**Informe Consolidado de Solicitud de Aclaraciones, Rectificaciones y/o Ampliaciones a la Declaración de Impacto Ambiental del Proyecto "CENTRO DE GESTION DE RESIDUOS SOLIDOS MUNICIPALES UBICADO 4,6 KM AL NORTE DE PUERTO BERTRAND, EN LA ZONA DE INTERES TURISTICO CHELENKO"**

Nombre del Titular : Ilustre Municipalidad de Chile Chico.

El presente Informe Consolidado de Solicitud de Aclaraciones, Rectificaciones o Ampliaciones a la Declaración de Impacto Ambiental del proyecto "CENTRO DE GESTION DE RESIDUOS SOLIDOS MUNICIPALES UBICADO 4,6 KM AL NORTE DE PUERTO BERTRAND, EN LA ZONA DE INTERES TURISTICO CHELENKO ", contiene las observaciones generadas en virtud de la revisión de la DIA.

**Imagen N° 1. Alcance de olor perceptible y molesto (P98) – escenario de operación (correspondiente a la Figura 14.7-26 de la DIA).**

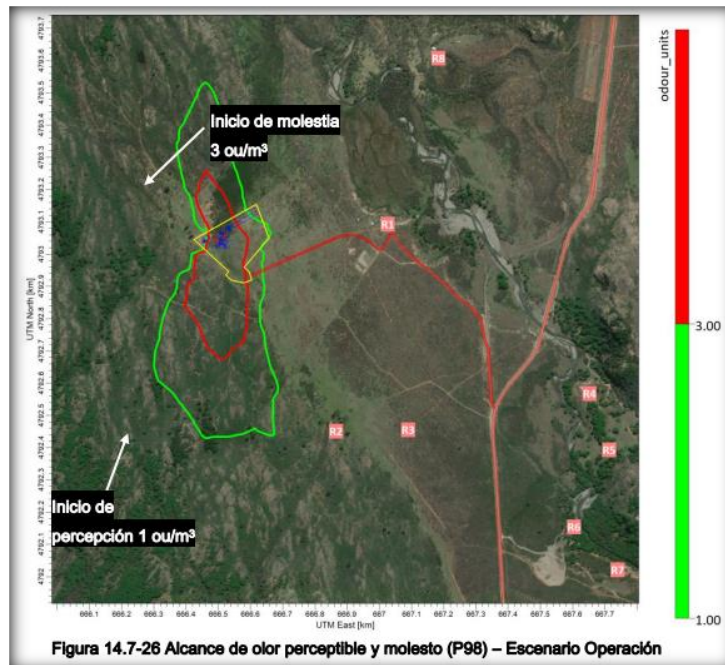
10. En relación a lo expuesto en las páginas 2.2-18 y 2.2-19 de la DIA, respecto de que *“el programa arquitectónico incluye una zona abierta al público consistente en un sendero que bordea todo el perímetro del terreno, continuando con una huella existente en el lugar. Este sendero se diseñó de modo de mantenerse abierto al público, es decir, que los cierros de la parte del proyecto donde ocurre la gestión de residuos se ubican al interior del terreno, permitiendo el libre flujo de personas fuera de su perímetro exterior (Zona del buffer de seguridad normado). Así, se incluye una zona de baños públicos, servicio que se encontrará disponible para todo visitante del centro, dichos baños públicos se encuentran fuera de la zona buffer para dar cumplimiento al Artículo 9 del DS 189/2005, donde se indica que en la zona buffer de protección de 300 m no se podrán construir edificios para uso habitacional ni de servicios. Por otro lado, se desarrolla una zona de mirador y puente bajo que permite traspasar una zona de humedal existente sin dañar el ecosistema”*, se solicita ampliar la información, para efectos de demostrar la factibilidad técnica de esta iniciativa. Lo anterior, teniendo en consideración, que, en el marco de la “Modelación de dispersión de olores”, y, específicamente de la Figura 14.7-26, referida a “Alcance de olor perceptible y molesto (P98) – Escenario Operación”,

es posible apreciar que el área de alcance del olor perceptible y molesto coincide con el sector propuesto para este programa arquitectónico.

Ref.: Archivo “CALPUF.INP” del Anexo 14.6.3 de la DIA

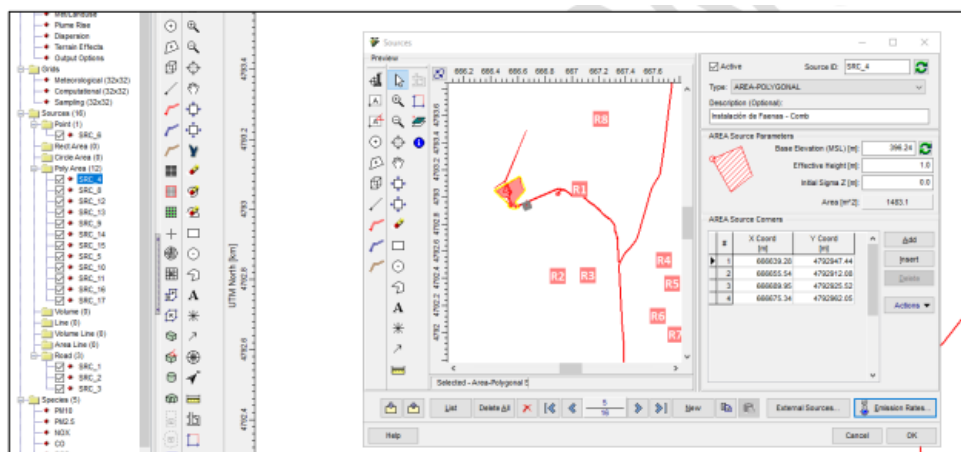
41.2.9. En relación a los archivos de modelación para la fase de construcción se solicita ampliar y presentar detalles de cómo se estimaron las tasas ingresadas al modelo para las fuentes denominadas SRC\_1 a la SRC\_17, especialmente para las fuentes de área y las fuentes móviles (Road). Para lo anterior, se deberá presentar una planilla en formato Excel (.xlsx) donde se detallen los cálculos realizados en base a las superficies, áreas y temporalidades asociadas.

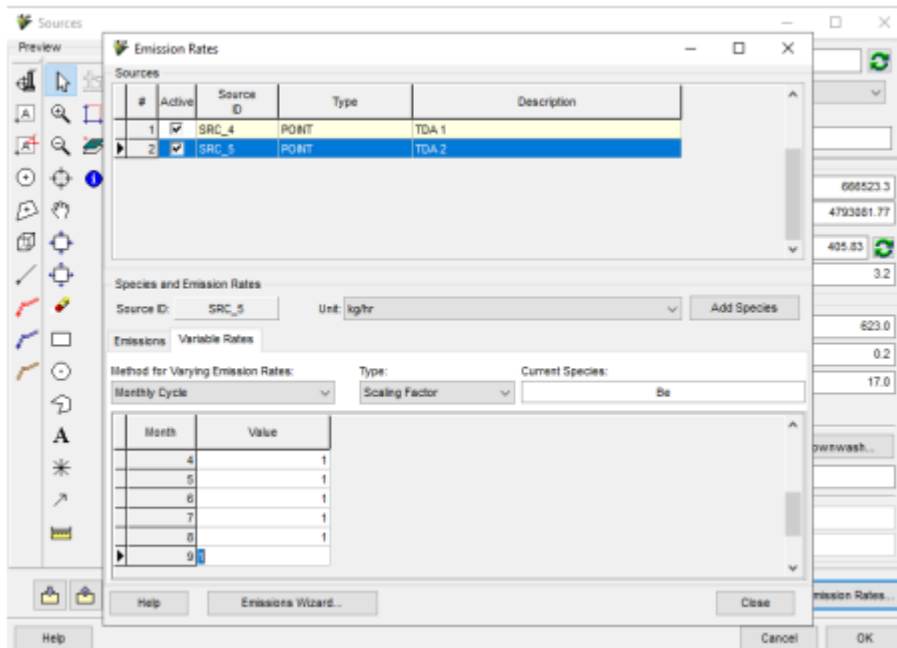
41.2.11.3. Respecto al diámetro y velocidad de salida de los gases se le solicita al titular ampliar la información respecto al quemador e incluir diámetro o superficie donde se liberan los gases a la atmósfera, con ello, se debe estimar tanto la velocidad de salida de los gases y partículas suspendidas (Exit Vel.) como la altura del penacho de la pluma de dispersión (Stack Height), para lo cual se solicita ampliar y entregar formulas y cálculos de estos parámetros. En el caso del Stack Height se recomienda utilizar un valor promedio de temperatura anual de la zona de emplazamiento del proyecto para su estimación.

41.2.11.4. Se solicita aclarar la cantidad de receptores discretos modelados, ya que en este archivo se presentan un total de 4.068, además, de este total se solicita especificar cuáles corresponden a los receptores discretos señalados en la Tabla 4.2.1 del Anexo 14.6 de la DIA.
